**Oggetto: [ID\_8238] Riscontro osservazioni CTS Regione Siciliana nota prot. n. 54144 del 19/07/2022 – Procedimento di Valutazione di Impatto Ambientale ai sensi dell'art.23 del D.Lgs.152/2006 relativa al progetto per la realizzazione di un impianto agrivoltaico avanzato di potenza nominale pari a 30 MWp, denominato “Mineo”, sito nel Comune di Mineo (CT) in località “Borgo Pietro Lupo”. Proponente: Energia Pulita Italiana 2 Srl.**

**B) Regione Siciliana – Parere Tecnico della CTS: protocollo n. 54144 del 19-07-2022 – pubblicato dal MiTE con prot. Interno n. 90123 in data 02/08/2022 sul sito del Ministero della Transizione Ecologica**

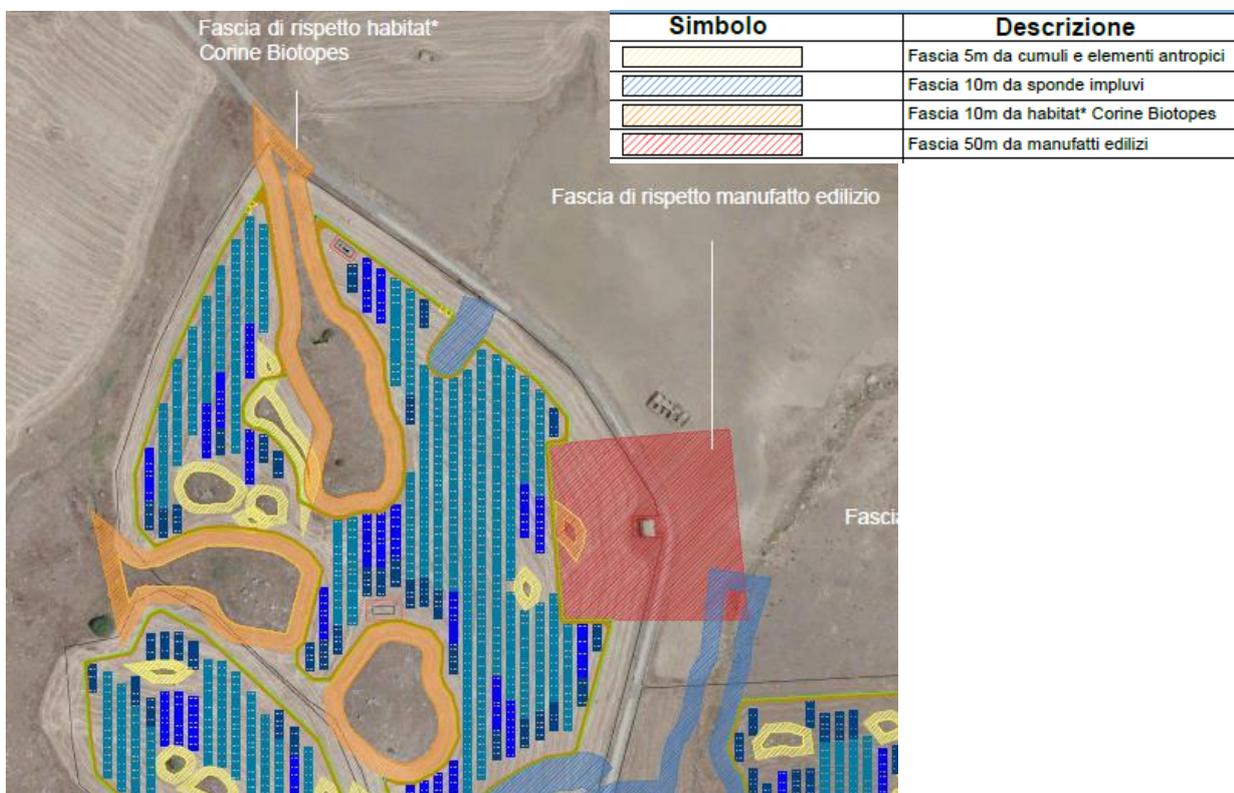
Le aree naturali presenti all'interno del sito di progetto, caratterizzate dal codice *Corine Biotopes*

- Praterie ad *Hyparrhenia hirta* (*Lygeo-Stipetea*, *Hyparrhenion hirtae*) - Codice 34.634;
- Praterie ad *Ampelodesmos mauritanicus* (*Lygeo-Stipetea*, *Avenulo-Ampelodesmion mauritanici*) - Codice 34.633;
- Macchie e garighe discontinue su aree calcicole (*Cisto-Micromerietea*) - Codice 32.4.

Dovranno essere escluse: (i) dall'installazione di pannelli e recinzioni; (ii) dalla realizzazione delle piste di servizio; (iii) fatta salva la viabilità di accesso ai lotti, da qualsiasi tipo di trasformazione che non sia il rinfoltimento della vegetazione erbacea, arborea e arbustiva esistente.

Le aree naturali presenti all'interno del sito di progetto sono tutte state escluse dall'installazione di pannelli e recinzioni, e dalla realizzazione di strade di servizio, prevedendo altresì, una fascia di rispetto di 10 m rispetto al bordo delle aree naturali in oggetto, di cui di seguito si riporta uno stralcio:

FIGURA 4 - FOTOSIMULAZIONE NR. 9 DEL BENE ISOLATO ABBERVERATOIO (SCHEDA N.1174) VERSO IL BENE ISOLATO CASE CEPPONE (EVIDENZIATE IN ROSSO)

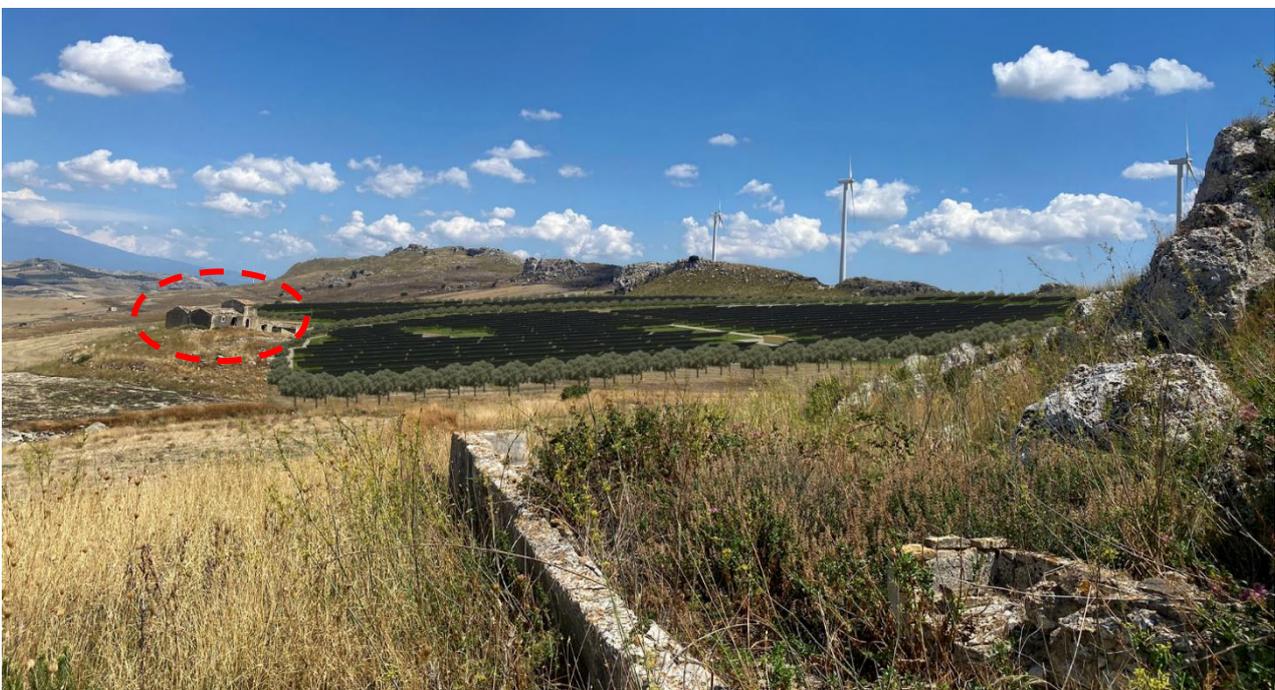
Dovranno essere analizzati e messi in evidenza con adeguati elaborati cartografici tutti gli elementi costitutivi naturali e antropici, testimonianze di valore architettonico e paesaggistico, caratteristici ed identitari del paesaggio agricolo direttamente interessato dal progetto al fine del loro mantenimento e conservazione.

Nell'area d'indagine sono presenti diversi beni isolati individuati dall'art. 17 delle NdA. Quasi tutti appartengono alla categoria D – Architettura produttiva; nessuno ricade all'interno dell'area di progetto anche se alcuni di essi sono adiacenti. In riferimento al bene isolato Case Ceppone, individuato alla scheda n.1115 Classe D1 con rilevanza medio-bassa, si precisa che lo stesso è esterno all'area di progetto; tra esso e l'area d'impianto s'interpone non solo un'area libera da interventi di 0,71 ha ma anche la fascia di mitigazione perimetrale arborea costituita da un doppio filare di *Olea europaea*.

Pertanto, si esclude qualsiasi interferenza con il bene isolato, come dimostrato anche dalle fotosimulazioni seguenti.

FIGURA 8 – PLANIMETRIA AREA DI PROGETTO CON PUNTI DI VISTA

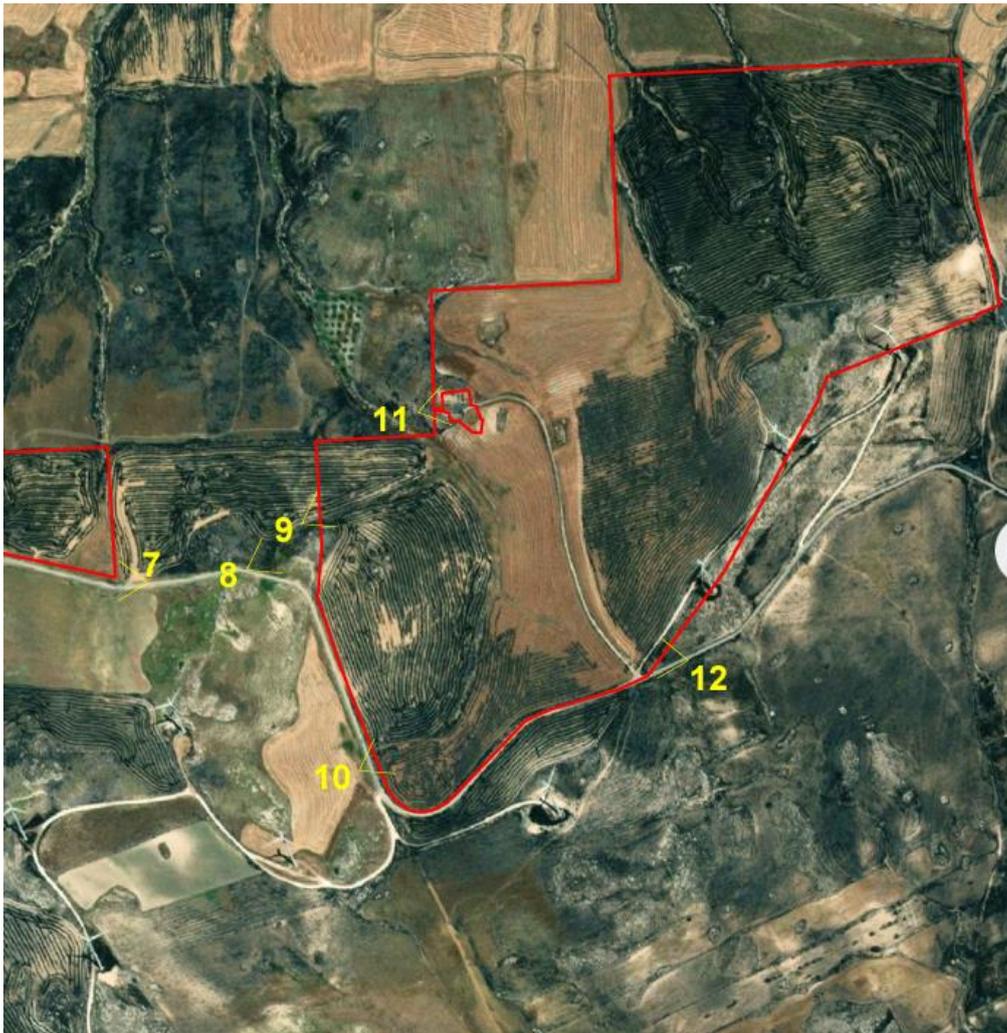
Occorre fornire apposita relazione recante l'analisi dell'impatto visivo, integrando ove occorra la documentazione prodotta con la carta dell'intervisibilità su base topografica ove riportare oltre all'impianto anche i beni di cui al D.Lgs. 42/2004, i centri abitati e i punti più importanti per la frequentazione del paesaggio;

Nella tavola "visibilità e percorsi panoramici" allegata al Piano Paesaggistico della provincia di Catania, questo viene indicato come tratto panoramico di elevato valore; l'area di progetto est ed anche il lotto Ovest confinano in parte con lo stesso. Da questi punti l'impianto, a causa della morfologia collinare dell'area e data la sua collocazione ad una quota più bassa rispetto alla strada, sarebbe visibile nonostante la previsione di una fascia arborea perimetrale in doppio filare che sicuramente aiuterà a mitigare l'impatto visivo. Questo viene dimostrato anche dalla fotosimulazioni che sono state elaborate in corrispondenza di due punti sul tratto panoramico, come mostrato di seguito.

Si specifica inoltre che, in corrispondenza del tratto panoramico, in direzione Est-Ovest, l'impianto si trova ad una distanza di oltre 300 m a Nord e, a fungere da filtro, s'interpone la vasta area di oltre 5 ha adibita al mantenimento dell'attuale uso seminativo a grano e una fascia di mitigazione di 10 m costituita da un doppio filare di olivi. In linea generale tutti i tratti panoramici individuati nell'ambito posseggono di per sé un alto valore paesaggistico, e pertanto vanno tutelati, salvaguardati e valorizzati; questi però vanno suddivisi in funzione dei flussi viari che li interessano. Se da un lato, infatti, si considera la viabilità più frequentata, costituita dalle strade statali e provinciali, le quali, limitatamente ai tratti panoramici individuati, sono considerate di importanza rilevante in quanto posseggono una dimensione di traffico più considerevole, dall'altra parte si considerano le strade poco trafficate di alto valore paesaggistico ma la cui rilevanza è limitata alla fruizione di una porzione limitata di osservatori. La SP162 appartiene a questa categoria.

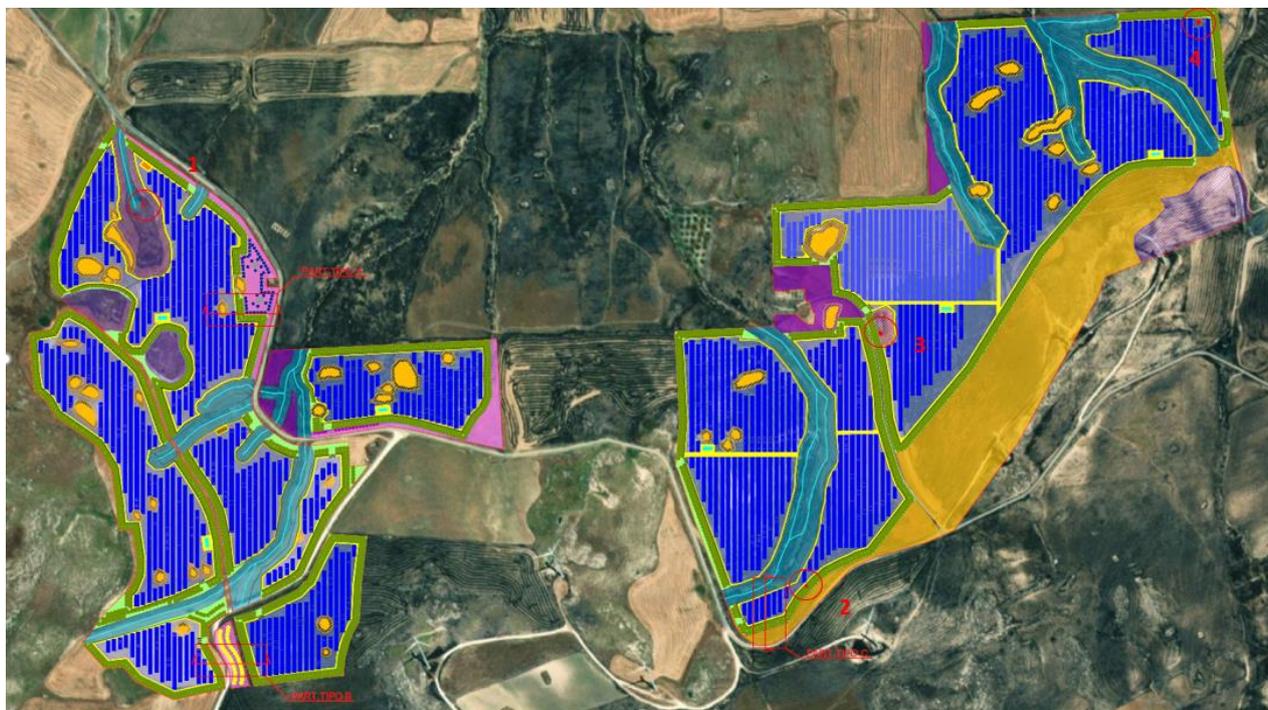
È necessario produrre appositi elaborati al fine di rappresentare: (i) il puntuale censimento delle specie presenti, il numero di piante eventualmente da espiantare, la tipologia della pianta in rapporto all'età (es: giovane, adulto, secolare), le modalità tecniche di espianto/reimpianto e le modalità di stoccaggio in attesa del reimpianto; (ii) le cure colturali previste e la rappresentazione grafica del punto di reimpianto; (iii) le specie arboree e arbustive da utilizzare per le fasce di mitigazione – che dovranno

essere di almeno 10 metri di altezza a maturità - con schede di dettaglio che specifichino le dimensioni delle piante (h. min. 1,80) e le modalità delle cure colturali previste (rappresentando altresì il necessario fabbisogno idrico);

In estrema sintesi, gli alberi riscontrati in campo sono 4, collocati e numerati nella figura che segue:

- Albero n.1 - Fico presente nell'area di pertinenza dell'habitat
- Albero n. 2 - Pero mandorlino che coinciderà con la fascia di mitigazione perimetrale
- Albero n. 3 - Fico presente all'interno del rudere
- Albero n. 4 - Ulivo in corrispondenza del confine nord-est dell'impianto

Nessuno di tali alberi subirà estirpazione e reimpianto in quanto sono già collocati in posizione tale da consentire il loro mantenimento in loco.
